Comune di Parma

Zonizzazione acustica comunale

Documento con proposta di controdeduzione alle osservazioni

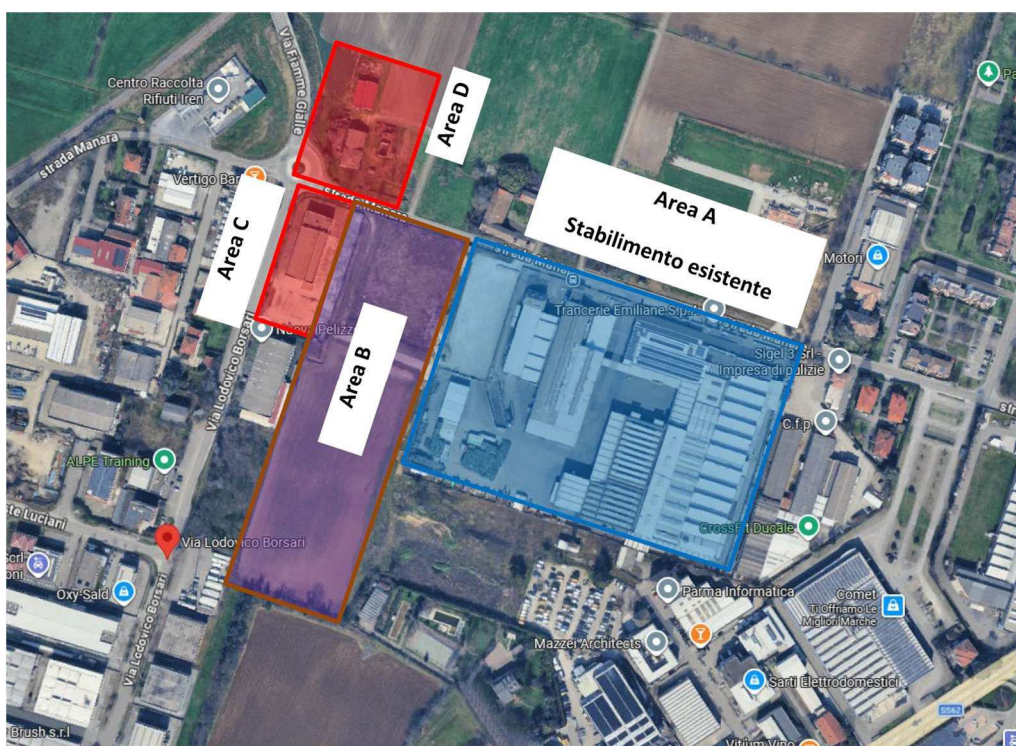
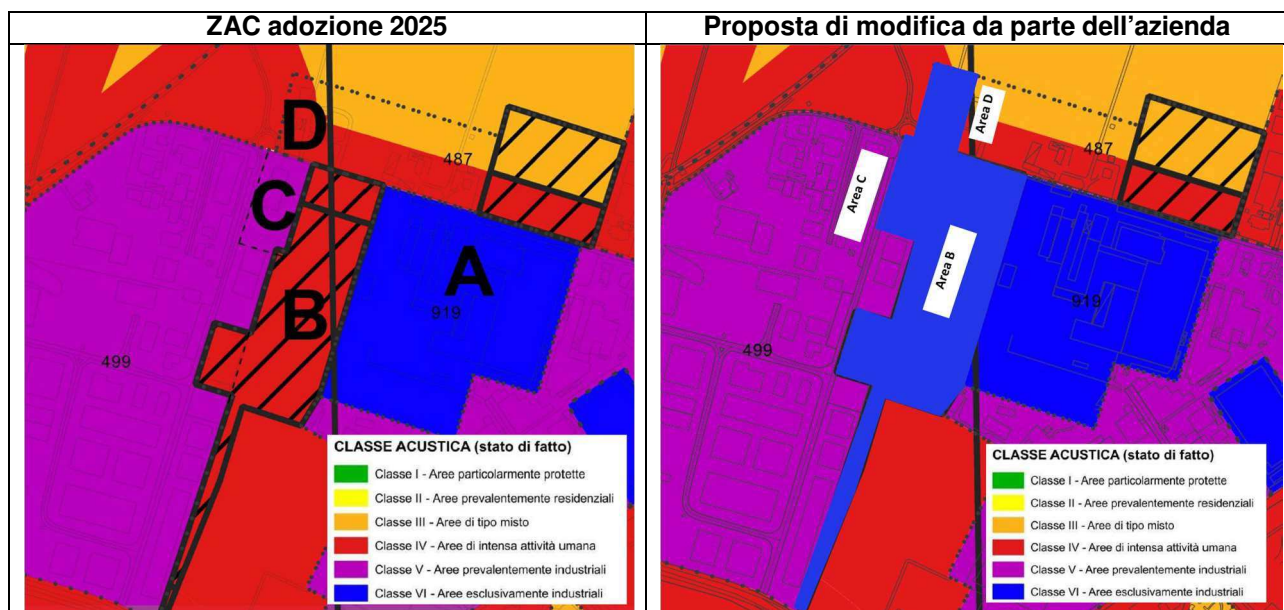
L'osservazione richiede l'ampliamento della classe VI, assegnata allo stabilimento esistente, anche alle seguenti aree limitrofe:

- **Area B:** oggetto di PdC n. 1755/2024 (comparto 21-S1) in fase di rilascio;
- **Area C:** capannone strada Manara angolo Via Borsari, di proprietà Trancerie Emiliane;
- **Area D:** area di proprietà Trancerie Emiliane.

Nessuna delle aree in esame ha le caratteristiche per consentire l'attribuzione della classe VI nella classificazione dello stato di fatto.

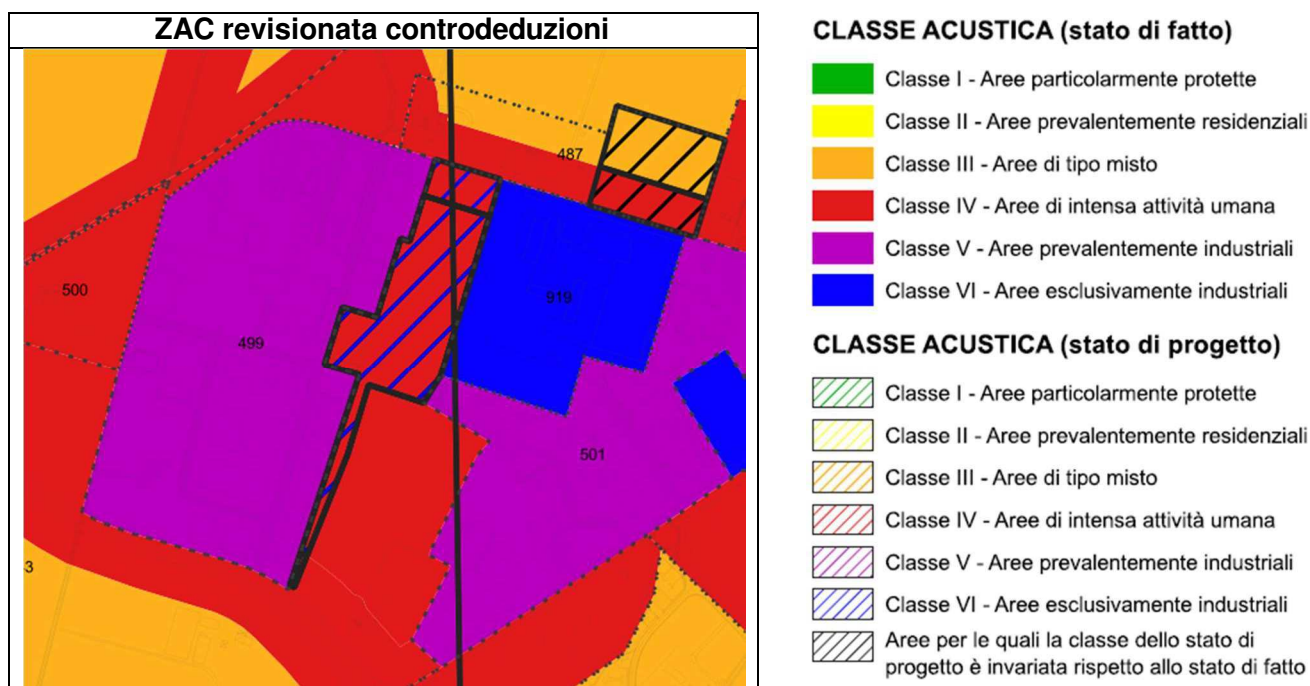
- **Area B:** Ambiti agricoli periurbani (stato di fatto). Allo stato attuale l'area non ha destinazione d'uso produttiva e la classe IV assegnata dalla zonizzazione acustica in fase di adozione risulta idonea a caratterizzare l'attuale utilizzo dell'area. L'area rientra nella perimetrazione Art. 4 LR24 con funzione produttiva; tale definizione caratterizza lo stato di progetto, rappresentato nell'allegato B1_Tavola 01 – Classificazione Acustica del territorio comunale (scala 1.25000) tramite campitura lineare. Data la funzione produttiva prevista dall'Art. 4 per l'area in oggetto, viene accolta la proposta di classificazione, che interessa tuttavia lo stato di progetto e non lo stato di fatto;

- **Area C:** P1 – Tessuti a destinazione prevalentemente produttiva; data la discontinuità rispetto allo stabilimento Trancerie Emiliane esistente e valutate le caratteristiche attuali di utilizzo dell'area, risulta assimilabile all'area produttiva presente sul lato ovest con la quale viene raggruppata a formare un'unica UTO. Vista la presenza di attività terziarie e edifici residenziali, l'assegnazione della classe acustica VI “aree esclusivamente industriali” risulterebbe inappropriata;

- **Area D:** R2C - Tessuti residenziali o misti da qualificare. L'area, sebbene di proprietà Trancerie Emiliane, non ha destinazione d'uso industriale.

Si ritiene l'osservazione parzialmente accoglibile in riferimento alla classificazione dello stato di progetto, nella quale verrà assegnata all'area B la classe acustica VI – Aree esclusivamente industriali.

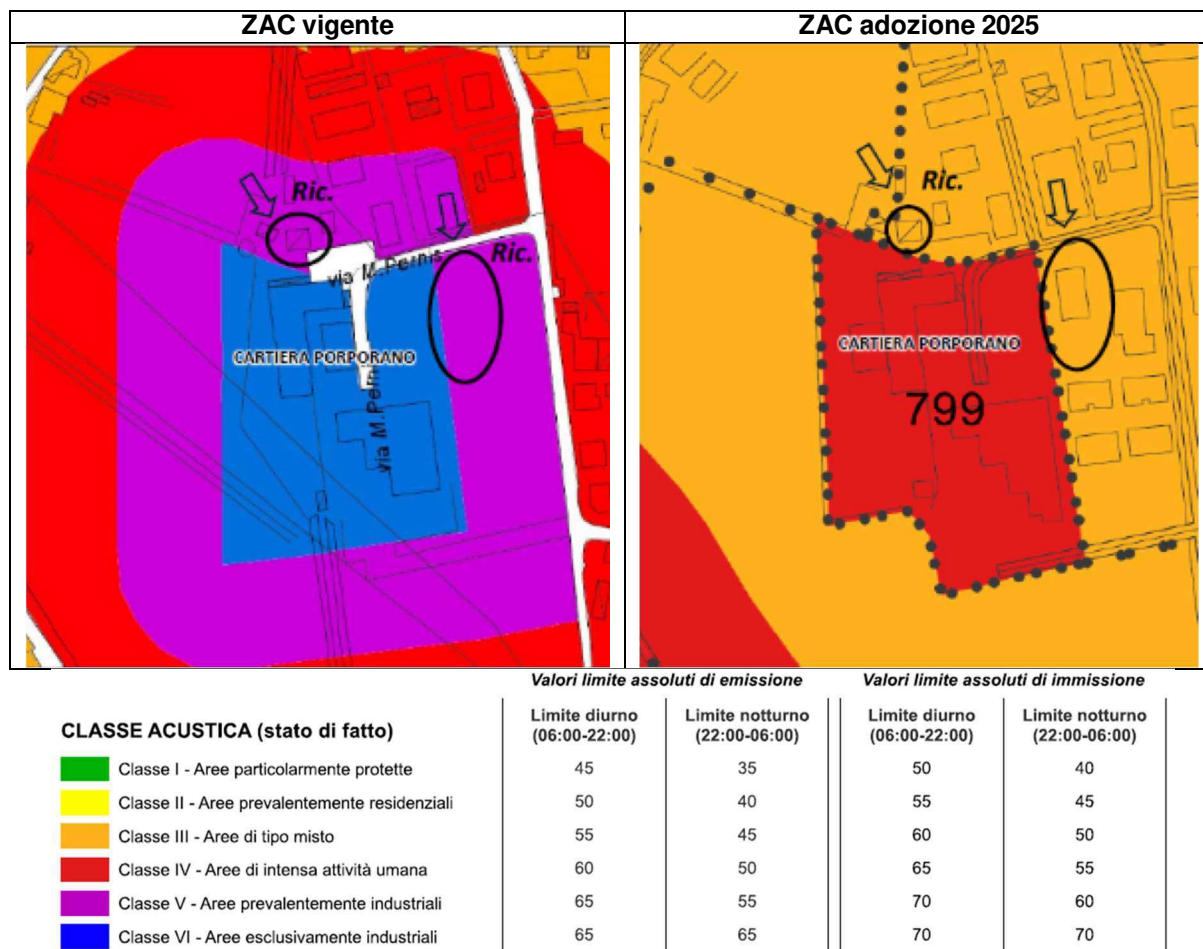
L'area aziendale di Cartiera Porporano era classificata dalla precedente ZAC in classe VI con fasce cuscinetto in classe V e IV nelle quali ricadevano i ricettori limitrofi. Nella nuova proposta di classificazione all'area aziendale è attribuita la classe IV e ai ricettori esterni la classe III.

L'osservazione chiede di ristabilire la classe VI (o almeno V) all'attività produttiva e il mantenimento della classe V ai primi ricettori abitativi confinanti.

L'osservazione viene valutata come non accoglibile.

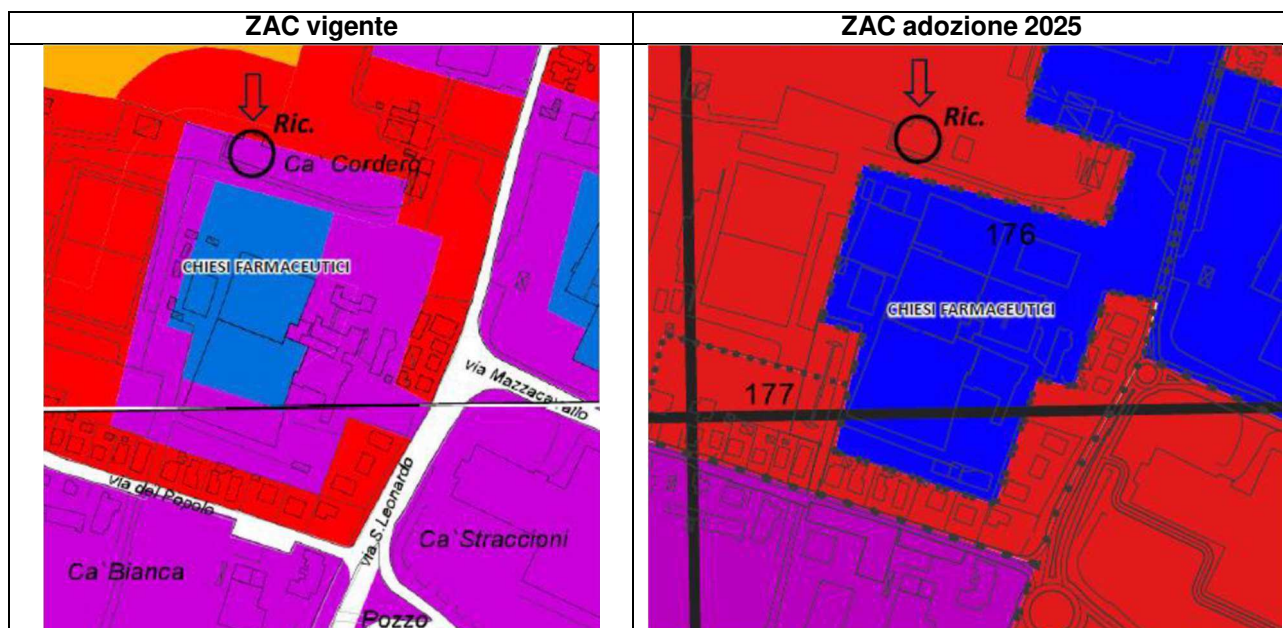
L'osservazione riguarda la classificazione acustica di un ricettore con destinazione d'uso bar-ristorante a servizio di club sportivo, confinante sul lato nord dello stabilimento produttivo di via S. Leonardo.

Nella classificazione acustica vigente il ricettore ricade in classe V, mentre nella nuova proposta di classificazione in classe IV. Viene richiesto di ristabilire la classe V al ricettore in esame.

Per queste ragioni si ritiene che l'osservazione non sia accoglibile.

Proposta di riclassificazione da parte del proponente

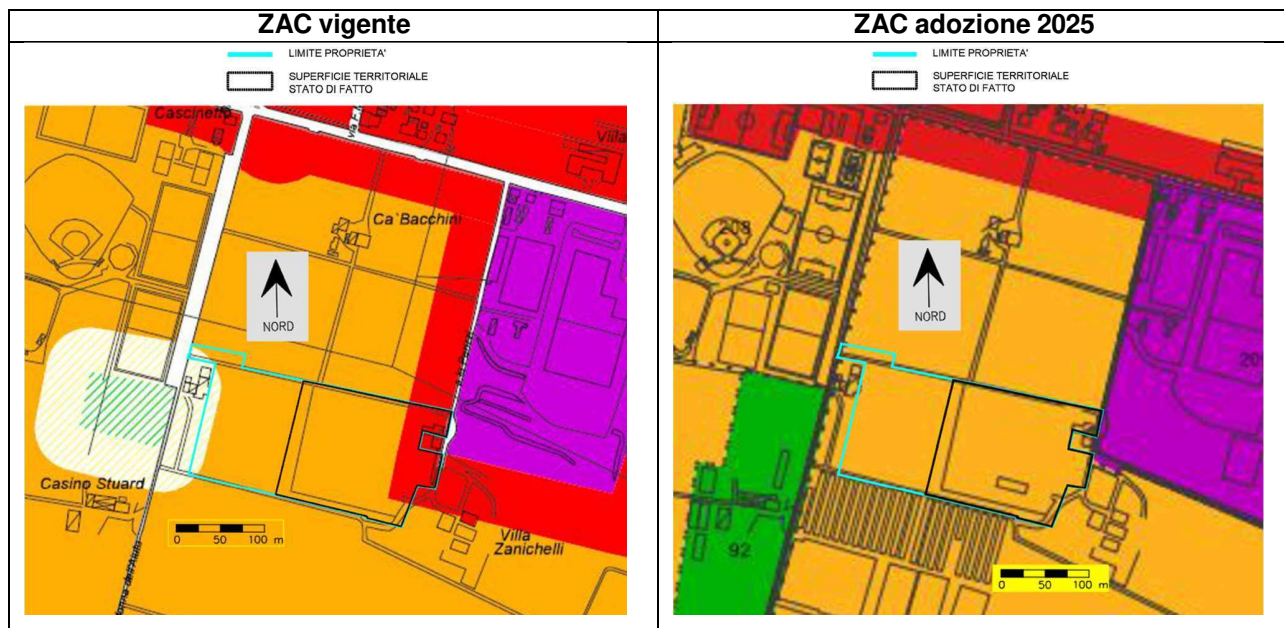
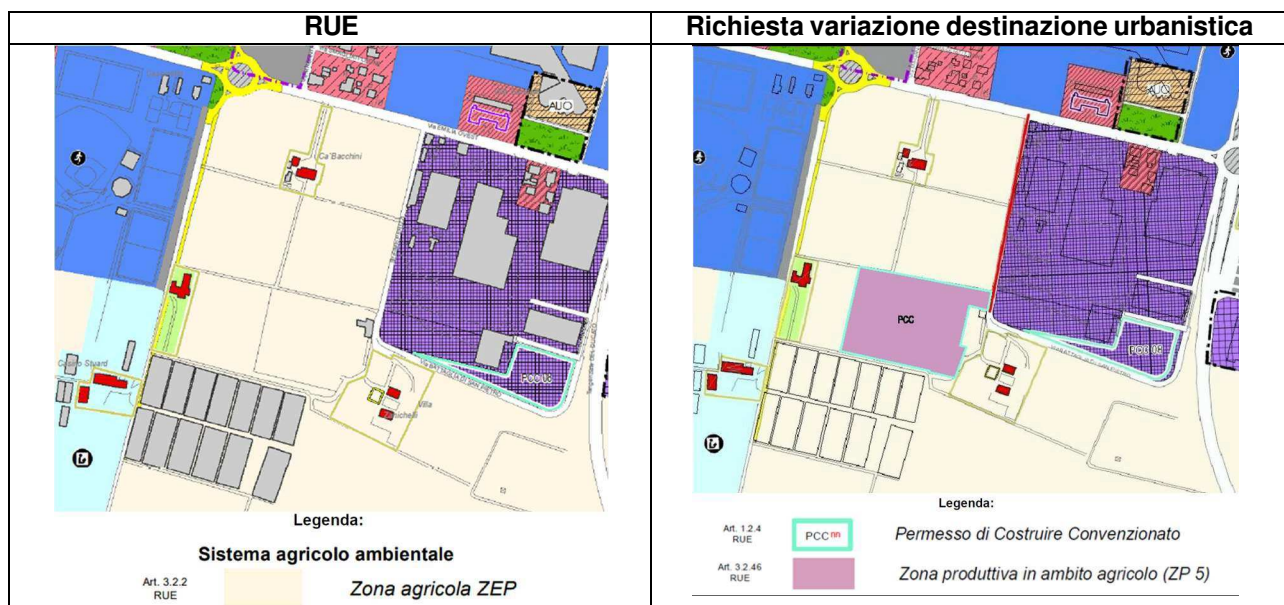
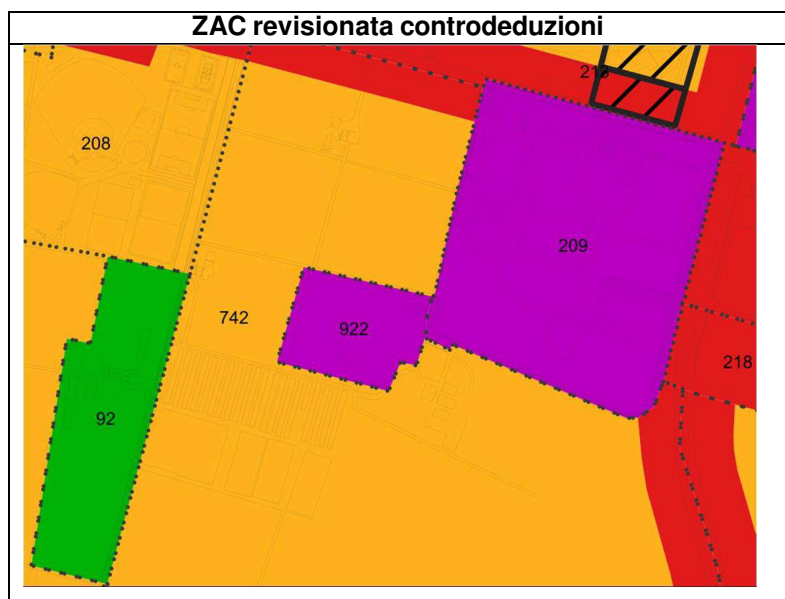
Attualmente il lotto utilizzato dall'attività è inserito in parte classe III e in parte in classe IV, nel Piano di Zonizzazione vigente. Nel Piano in adozione l'area di pertinenza della ditta Autodemolizione Dante S.R.L., è inserita tutta in classe III.

Per questa ragione viene richiesto che il lotto occupato dagli impianti di Autodemolizione Dante venga inserito in classe V, Aree di intensa attività umana, nel Piano di Zonizzazione Acustica 2025.

Viene richiesto dal proponente la variazione della Zonizzazione acustica dell'area, da Classe III a classe V.

In sede di valutazione del PUG, il CUAV ha segnalato l'opportunità che le aree interessate da impianti di rottamazione mezzi, tra cui l'Autodemolizione Dante, vengano riconosciuti dalla Disciplina come "insediamenti sparsi" di tipo produttivo. Viene adeguata di conseguenza la classificazione acustica e viene riconosciuta la classe V all'area.

Zonizzazione acustica, UTO 602 in cui ricade sede Circolo ARCI A. ZERBINI già ass. p. APS, borgo Santa Caterina 1 – via Bixio

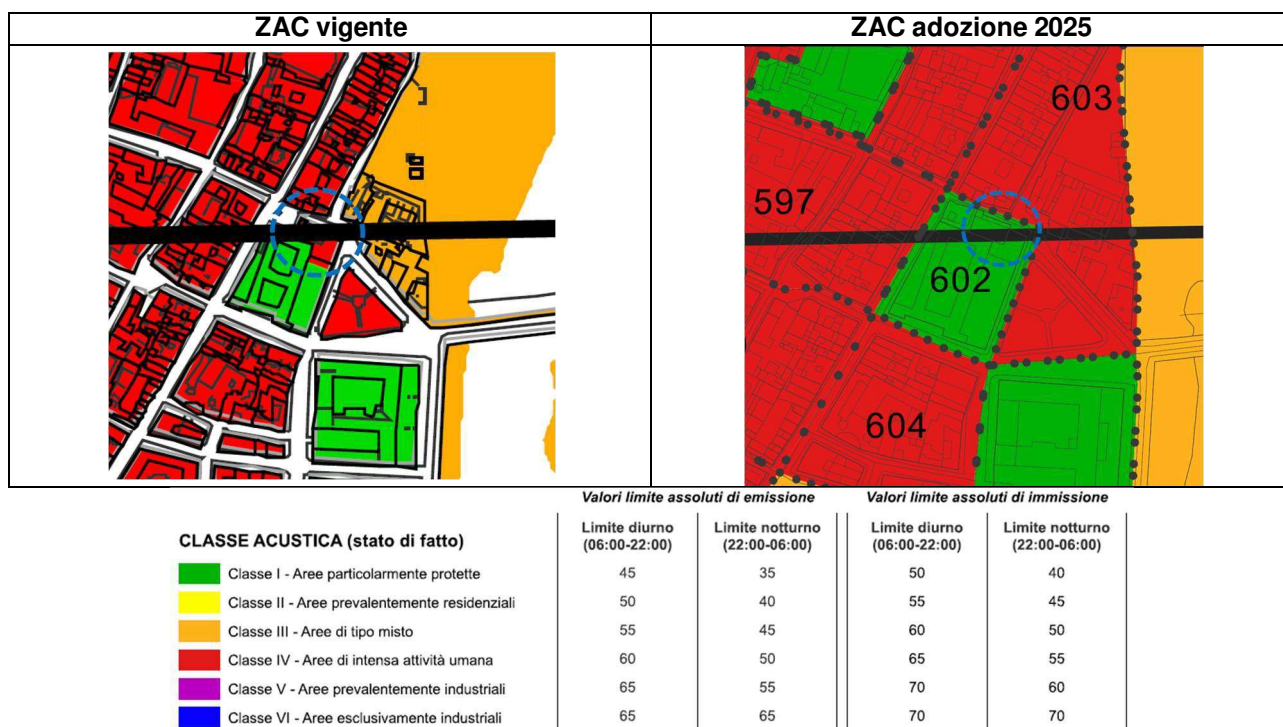
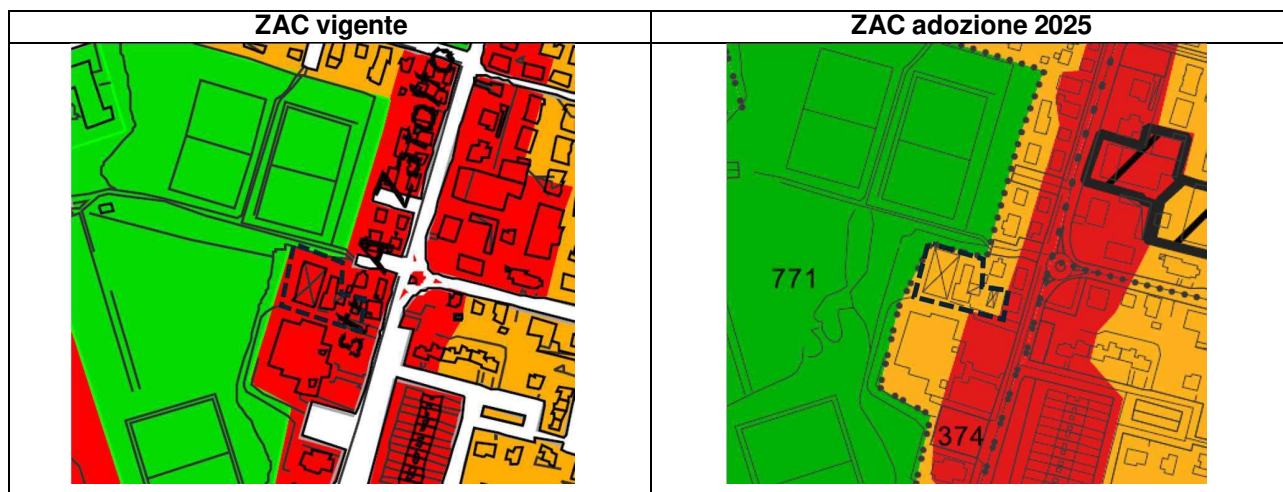
Nella ZAC vigente il circolo in oggetto viene classificato in classe IV, mentre nella ZAC 2025 in fase di adozione ricade in classe I in quanto appartenente alla UTO 602.

Viene segnalato che nella UTO 602, diversamente a quanto applicato nella vigente ZAC, ricade anche una installazione commerciale (edicola) ed una piccola piazza con individuati 4 posti parcheggio auto e 3 posti parcheggio motocicli. Viene richiesta la ripermetrazione con la distinzione delle diverse funzioni dell'area individuata dall'UTO 602 (edificio scolastico e associazioni), in continuità con la precedente stesura della zonizzazione acustica.

L'edificio in esame ospita varie Associazioni, tra cui anche il Circolo Zerbini (lato via Bixio). Tutto il complesso, compresa la scuola Marconi, è di proprietà comunale. Verrà modificato l'uso di tale edificio in Disciplina inserendo "Attrezzatura d'interesse comune" e adeguando di conseguenza la zonizzazione acustica accogliendo la richiesta di riclassificazione in classe IV.

Verrà inoltre rivista la perimetrazione della UTO 602 escludendo la porzione in cui ricade l'edicola (angolo nord-ovest) dall'area con destinazione d'uso istruzione e inserendola nell'UTO 603 adiacente alla quale è attribuita la classe IV.

OSSERVAZIONE N. 3:**Zonizzazione acustica, UTO 755 (area T. Parma) in cui ricade sede Circolo ARCI Cà Rossa APS, via Europa 62 bis**

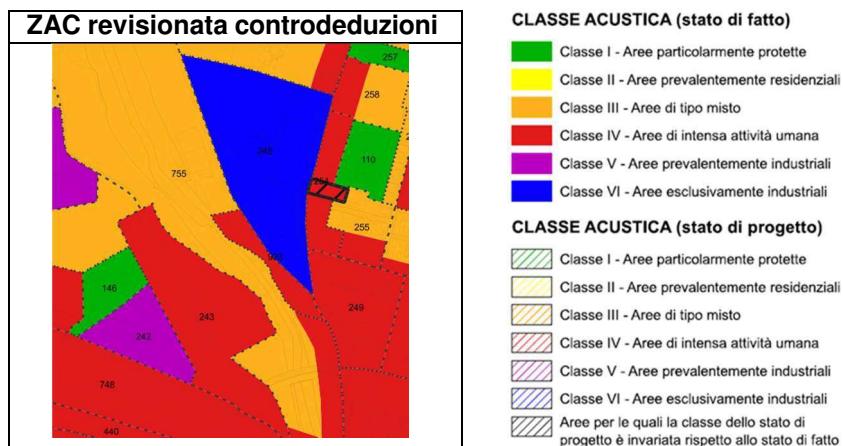
Nella ZAC vigente l'area in cui ha sede il circolo è classificata in parte in classe V, in parte in classe IV e in parte in classe III. Questa classificazione è dovuta alla presenza delle fasce di interposizione tra classi che differiscono per più di 5 dB (a partire dalla classe VI dello stabilimento Bormioli), non più previste per adeguarsi alle linee guida regionali.

Viene richiesta la revisione della classificazione acustica adottata in modo tale da perimetrare le aree di pertinenza del Circolo e del campo sportivo in classe IV.

Vista la destinazione d'uso industriale delle aree adiacenti, si accoglie l'osservazione e viene assegnata la classe IV all'area in cui ha sede il Circolo. Viene inoltre ampliata la UTO 243 con destinazione d'uso prevalente "Attrezzature sportive, ricreative e culturali", posta in classe IV, per includere i campi sportivi CSI di via Giusti.
